## Detaljplan för Domaren 15 - Dp 416

Vaxholms stad, Stockholms län

### Samrådsredogörelse

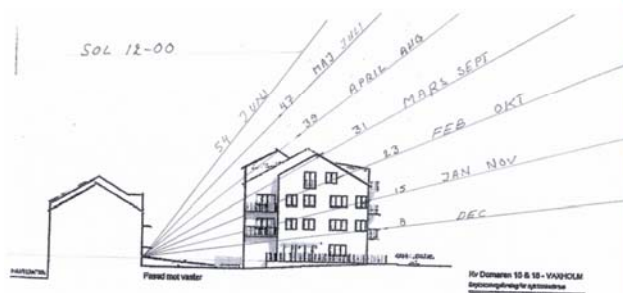
I samrådshandlingarna under kultur-stads-landskapsbild står bland annat Stads och landskapsbild i området kommer att påverkas, främst för de närmaste grannarna. Stadslandskapets topografi och siktlinjer är viktiga. Den planerade byggnaden riskerar påverkade kulturhistoriska värdena negativt. Den planerade bebyggelsen innebär att två byggnadsvolymer sammanfogas och delar av kvarteret Domaren sluts. Byggnadsvolymen kommer att dominera i förhållande till övriga byggnader i kvarteret, vilka har en indragen placering. Redan i samrådshandlingarna har man konstaterat detta.

Den idag öppna miljön i kvarteret kommer att bli en mörk solfattig bakgård om planen genomförs.

## Yttrande 2

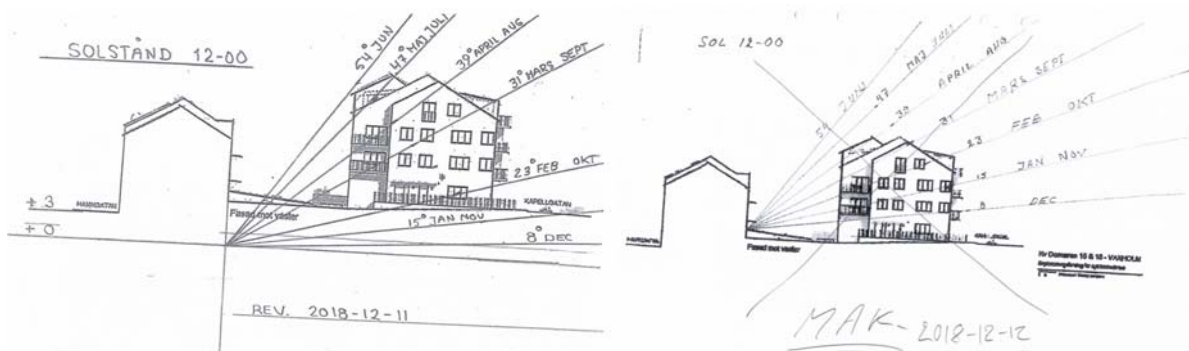
Beträffande synpunkter på förslag till detaljplan Domaren 15–18 Dp 416. Undertecknad mailade och sände brevlades synpunkter på rubr. förslag 2018-12-03. Vi har sedan dess bland annat tagit del av antikvarisk förstudie dat 2018-10-22 vilket ytterligare stärker våra synpunkter. Tidigare översänd solstudie klockan 12 respektive månad är justerad och visar dessvärre ytterligare sämre värden bland annat [REDACTED]

Refererande till synpunkter på förslag till detaljplan Domaren 15–18 Dp 416 översändes som komplettering bild tagen från Kapellgatan mot bla Domaren 8 tagen 28 december 2018 klockan 11:45. Bilden visar det öppna landskapet med idag sol året runt mitt på dagen.
